Note de complétude du dossier d'Autorisation Environnementale du projet photovoltaïque d'HAJANGUA

Réf : 2026/297/SEPR/UPEE

En réponse au courrier reçu le 01/06/2026 relatif à une demande de compléments portant sur la complétude et la régularité du dossier de demande d'autorisation environnementale concernant le projet photovoltaïque de l'ancienne carrière d'Hajangua, situé sur la commune de Dembeni, nous vous transmettons la présente note.

Variante d'implantation 1

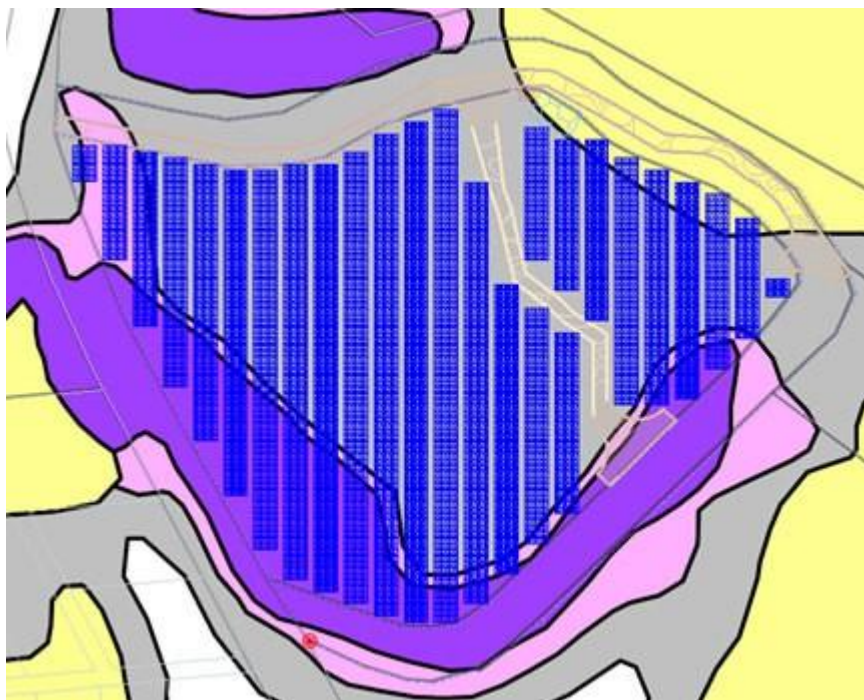
- La Variante 1 : L'approche de maximisation surfacique

Cette variante reposait sur une logique de rendement maximisant, consistant à aplanir l'intégralité du site par un terrassement lourd (système de plate-forme unique).

- Risques Majeurs : L'implantation en zone rouge du PPRn (aléa fort de mouvement de terrain en violet sur la figure suivante) constituait un possible risque pour la pérennité de l'ouvrage et la sécurité des sols en aval.
- Impact Environnemental : Le terrassement massif aurait entraîné une imperméabilisation fonctionnelle et une perte importante d'insertion paysagère. L'absence de haies entre les rangées transformait le parc en un "îlot de chaleur" artificiel, sans aucune plus-value pour la biodiversité (rupture des corridors écologiques).
- Par rapport à la variante 3 retenue, l'impact sur l'habitat « boisements secondaires xérophiles à semi-xérophiles » est plus important de 3058 m². Cet impact sur un habitat arboré du site où les observations de makis de Mayotte

ont été les plus nombreuses serait préjudiciable à cette espèce.

Variante d'implantation 2

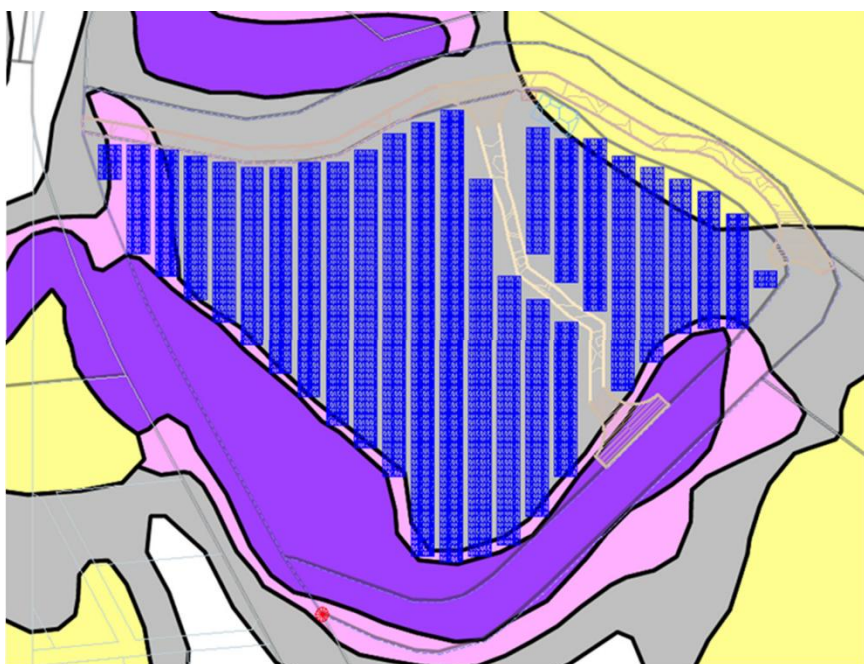
- **La Variante 2 : L'évitement partiel avec terrassement de la parcelle et de la butte EST**

Ce scénario proposait de conserver un rendement énergétique intéressant tout en s'extrayant de la zone rouge du PPRn, mais au prix d'un remaniement topographique profond de la parcelle et de la butte Est.

- Limites Techniques : Bien que le risque de mouvement de terrain soit réduit par rapport à la V1, le terrassement de la parcelle et de la butte située à l'Est restait une opération impactante.
- Faiblesse Écologique : Comme pour la V1, l'absence de haies au cœur du site et la minéralisation forcée par le terrassement ne permettaient pas de répondre aux exigences de limitation d'impact sur la biodiversité. Au niveau de l'impact sur les habitats et les espèces protégées, cette variante est similaire à la variante 3 retenue.

Comparaison de l'emprise des variantes sur la carte des habitats

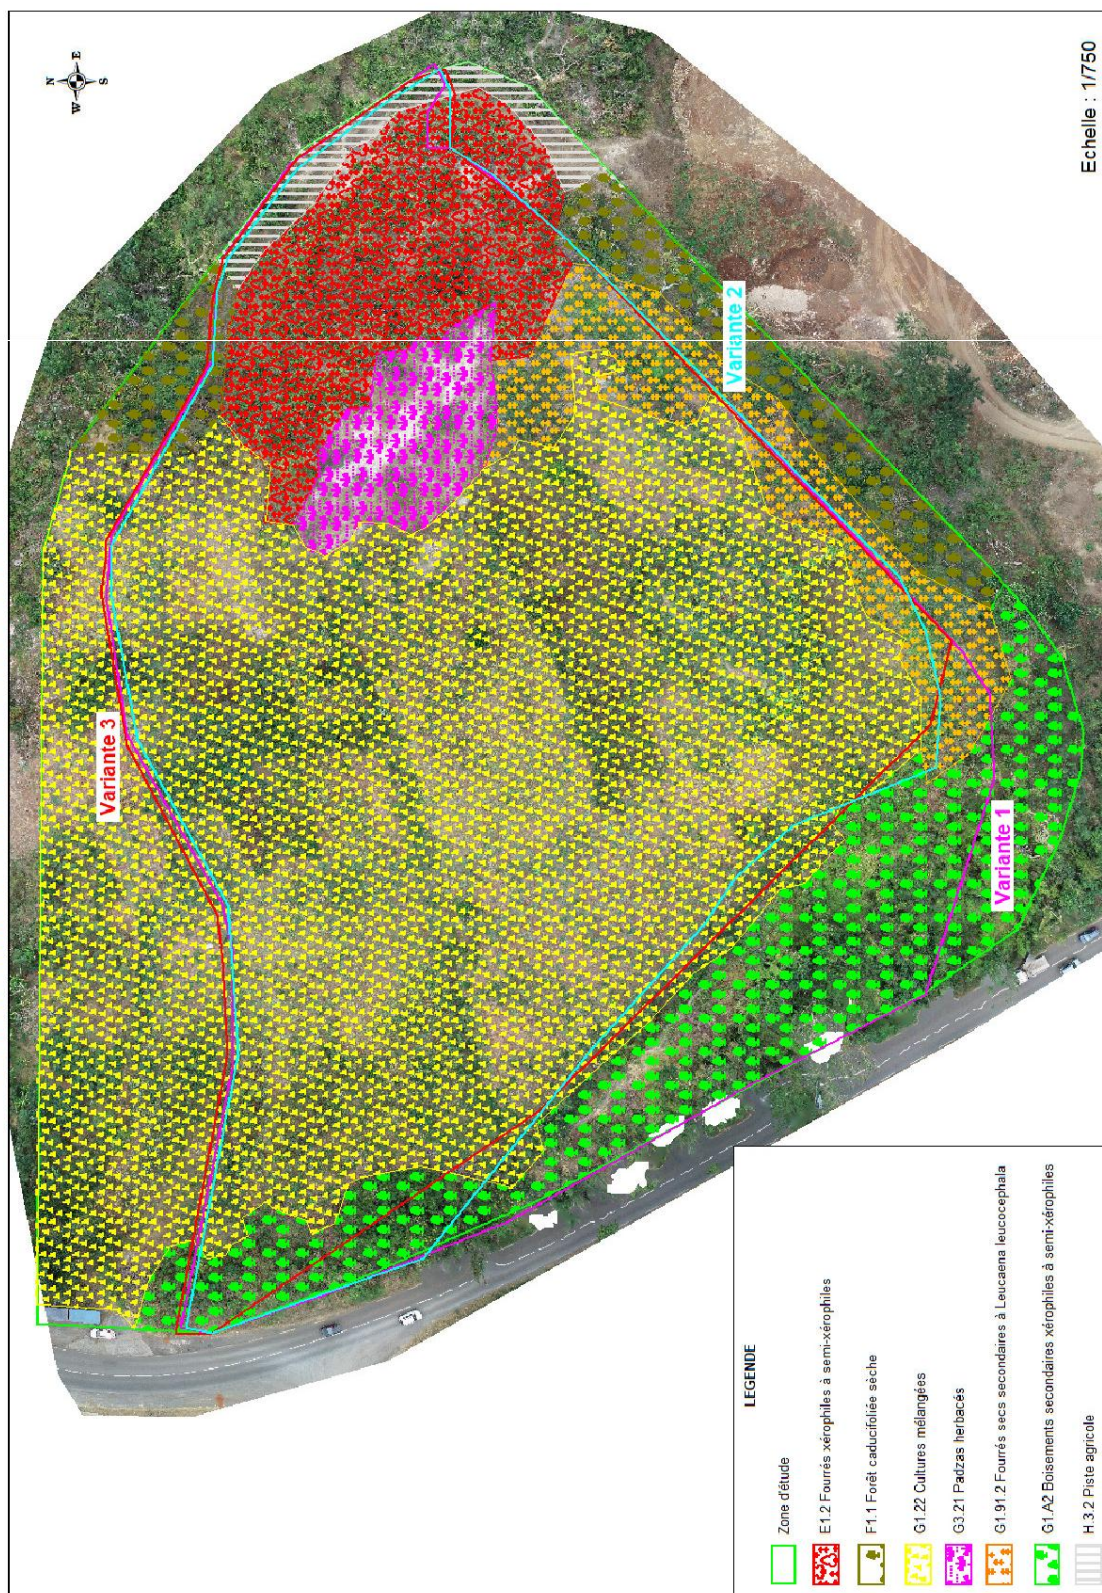
L'élaboration du plan de masse de la centrale photovoltaïque a fait l'objet d'une analyse multicritères (risques naturels, écologie, paysager, technique et économique). Trois scénarii principaux ont été étudiés pour répondre aux contraintes spécifiques du site.

Figure 40 : Variante d'implantation retenue

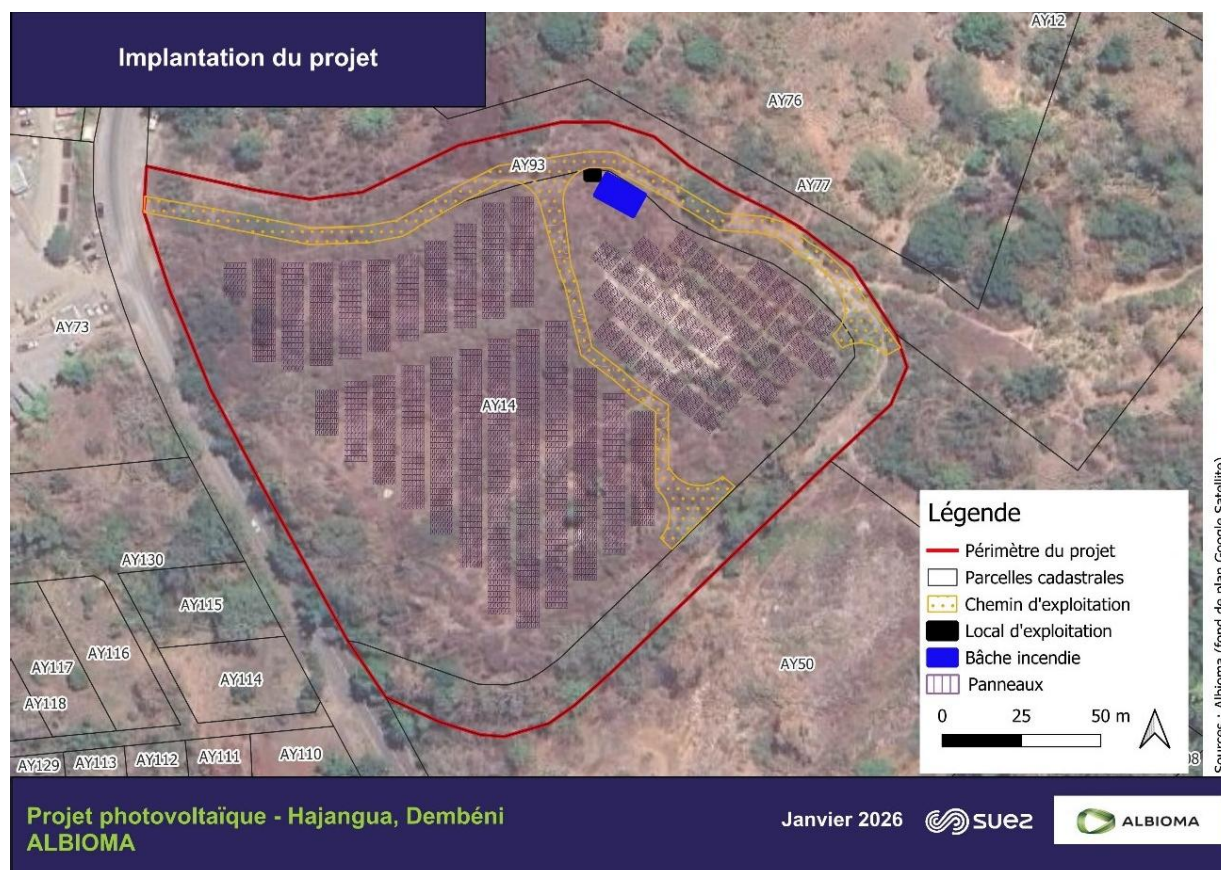
- **La Variante 3 : Le Compromis Optimal (Variante Retenue)**

La Variante 3 a été sélectionnée car elle privilégie une approche "douce" de l'ingénierie, s'adaptant à la géographie du terrain plutôt que de la contraindre. Le rendement énergétique y est moins optimal mais reste viable via le choix technique d'une implantation EST/OUEST des panneaux photovoltaïques.

En préservant les trois plateaux naturels et en conservant les talus existants, le projet s'affranchit des zones de danger principales du PPRn. L'espacement calculé entre les rangées ne répond pas seulement à une logique d'entretien, mais constitue également une mesure de sécurité liée au contexte cyclonique du site. En effet, cette variante intègre pleinement le respect de normes cycloniques strictes, dont l'espacement des tables photovoltaïques qui limite la prise au vent et les effets d'arrachage par dépression, garantissant la résilience de la structure sur le long terme.

L'implantation de 500 panneaux (soit 11,66 % du parc) sur une zone en partie occupée par des fourrés xérophiles à semi-xérophiles a fait l'objet d'un arbitrage complexe.

Pour compenser l'impact résiduel sur les fourrés xérophiles de la butte, le projet s'engage dans une démarche de compensation par l'amélioration. En partenariat avec le Conservatoire du Littoral et des experts naturalistes, une parcelle dégradée à proximité immédiate sera restaurée. Cette action permet de transformer une zone qui se trouve dans un état écologique dégradé en un habitat fonctionnel et protégé, offrant ainsi un bilan environnemental supérieur à l'état initial du site.
